Høringsvar til forslag til TEMAPLAN FOR VEDVARENDE ENERGIANLÆG.

Hermed fremsendes forslag til ændring af rammeområdet ved Vosnæs.

Oversigtskort der viser projektområdet, med markering af vores forslag til et ændret rammeområde til tre vindmøller ved Vosnæs.

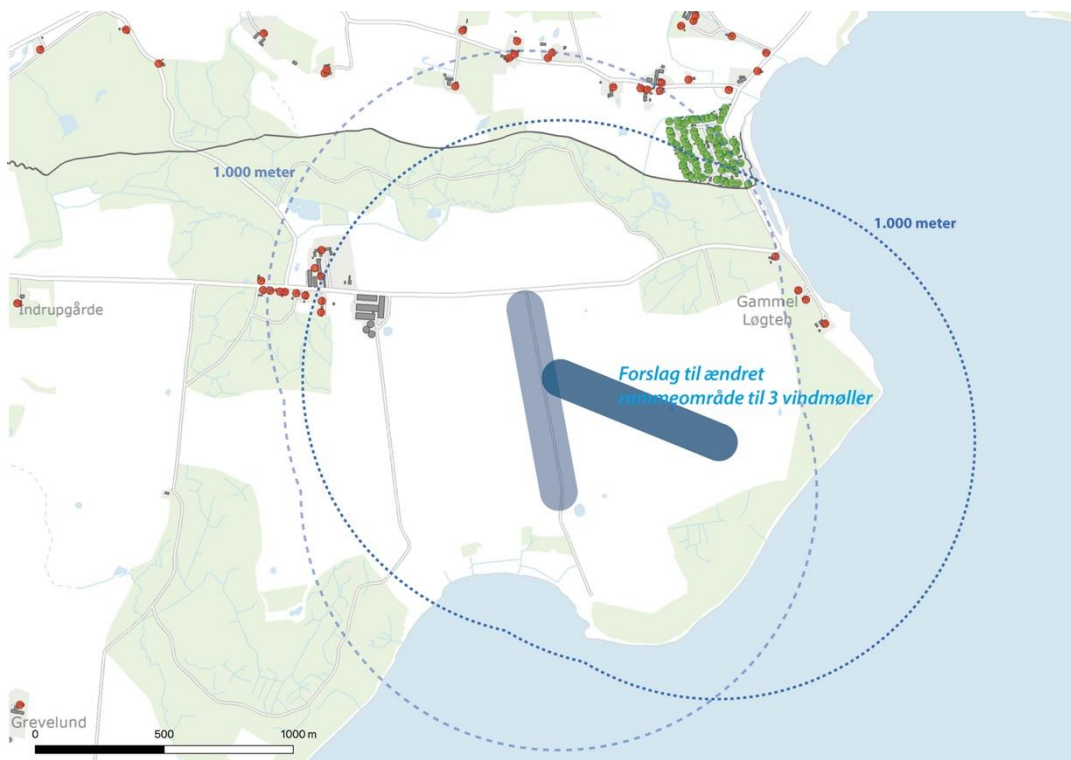
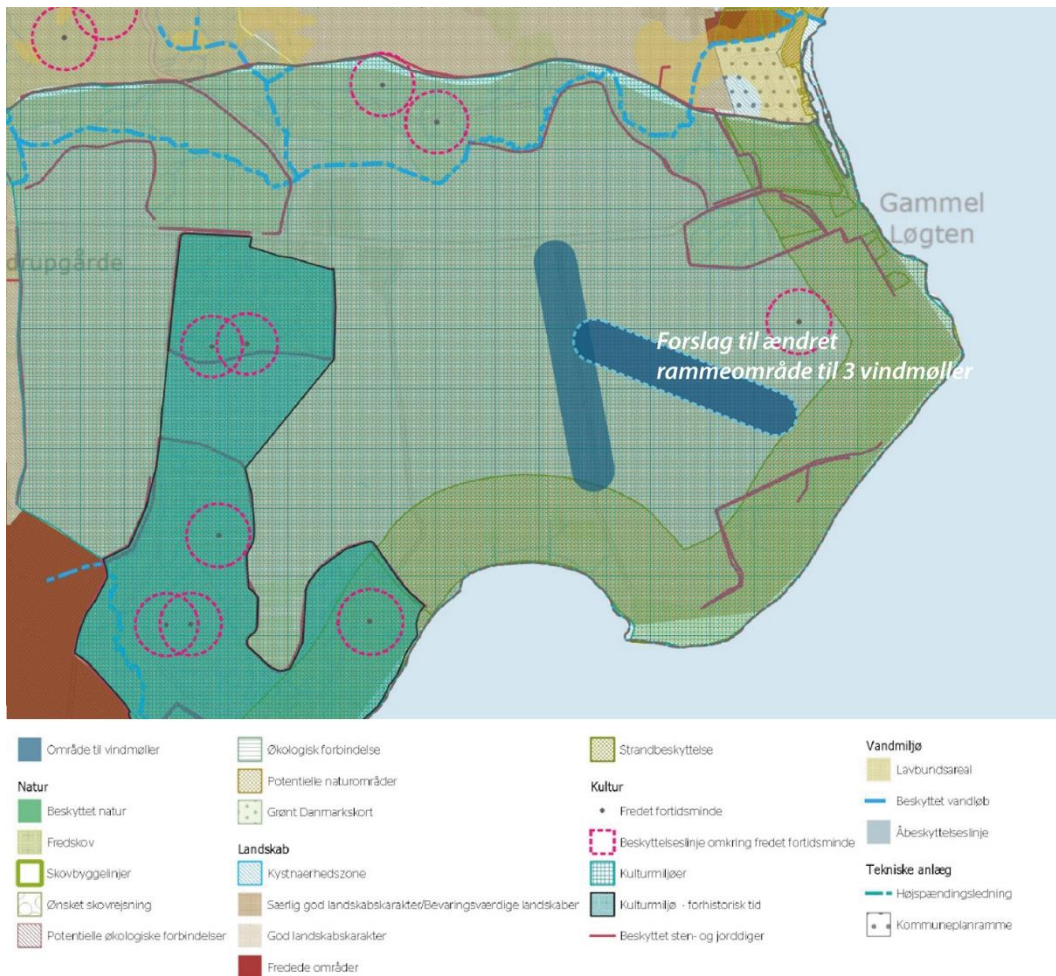
Ændringer sker ud fra ønsket om at optimere Vosnæs-projektet af hensyn til de omkringliggende naboer.

I ændringen rykkes den nordligste vindmølle mod syd-øst og hele rækken drejes så de tre vindmøller vil stå på en linje der går fra nord-vest mod syd-øst.

Ændringen medfører større afstand til de nærmeste beboelser og dermed mindsket synlighed og støj. Desuden vurderes det at vindmøllerne vil stå mere optimalt i forhold til at udnytte vindressourcerne i området, set i forholds til de fremherskende vindretninger.

Anlægget vil komme tættere på kysten, hvilket betyder at man fra standpunkter langs Løgten Bugten vil få et ændret kig til vindmøllerne, men det vurderes ikke, samlet set, at være en væsentlig større visuel påvirkning af kystlinjen langs Aarhus Bugt.

Anlægget vil med ændringen blive mindre synligt set fra Vosnæs Pynt og det tilhørende strand område.

På baggrund af ovenstående foreslår vi rammeområdet ændres så det mest optimale projektet kan realiseres
